2024.SR.0342

Postulat: Vernünftige Verkehrsprüfung für den Langsamverkehr am Eigerplatz; Prüfungsbericht

Bericht des Gemeinderats

Abbildung 2: Engstelle zwischen Tramhaltestelle, Fuss- und Veloquerung, Coop-Treppe

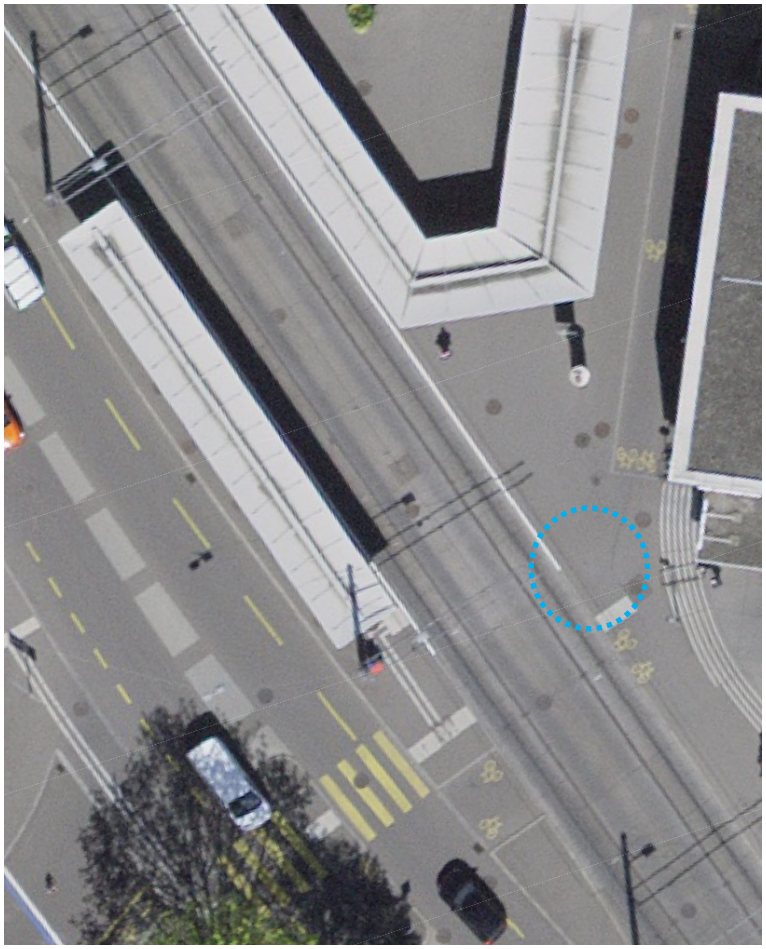
Handlungsbedarf besteht insbesondere bei der Mischverkehrsfläche zwischen der stadteinwärts gelegenen Tramhaltestelle, der Coop-Treppe und den Veloabstellplätzen. Velofahrende fahren zügig von der Mühlemattstrasse in Richtung Eigerplatz. Der mit Velopiktogrammen und einem flachen Randstein separierte Velobereich vermittelt dabei ein erhöhtes Sicherheitsgefühl, da eine eigene Fahrspur suggeriert wird. Gleichzeitig nehmen Fussgängerinnen und Fussgänger die Fläche als Haltestellenbereich wahr und fühlen sich ebenfalls sicher. Dies führt bei beiden Gruppen dazu, dass sie ohne ausreichende gegenseitige Aufmerksamkeit ihren Weg fortsetzen.

Die Überprüfung zeigt, dass für die gemeinsame Nutzung der Fläche derzeit keine Alternative besteht, jedoch Massnahmen zur verbesserten Erkennbarkeit für beide Verkehrsgruppen die Verkehrssicherheit erhöhen können. Folgende Massnahmen sind geplant und werden voraussichtlich ab Anfang 2027 schrittweise umgesetzt:

- Signalisation «Fussweg» mit den Zusatzangaben «Velo gestattet» und «E-Bikes verboten» (analog Helvetiaplatz). Schnelle E-Bikes werden somit über die Eigerstrasse geführt; Steigungen stellen für diese Fahrzeuge kein Hindernis dar. Dadurch nehmen die Anzahl Velos und Geschwindigkeiten zwischen Coop und Mühlemattstrasse ab;
- Markierung «Schritttempo»: Die Erfahrung anderer Städte zeigt, dass mithilfe dieser Markierung die Aufmerksamkeit der Velofahrer*innen zusätzlich erhöht und das Tempo gedrosselt werden kann;

- Anbringen sandgelber Velostreifen analog der Thunstrasse, um sichtbar zu machen, in welchem Bereich Velofahrende unterwegs sind;
- Anbringen von taktil-visuellen Markierungen entlang des Treppenbereichs, um Menschen mit einer Sehbehinderung sicher zu den Querungsstellen sowie zur Tramhaltestelle zu führen;
- Markieren von gelben Füssen zur Verdeutlichung der Querung über die Tramgleise für die Fussgänger*innen.
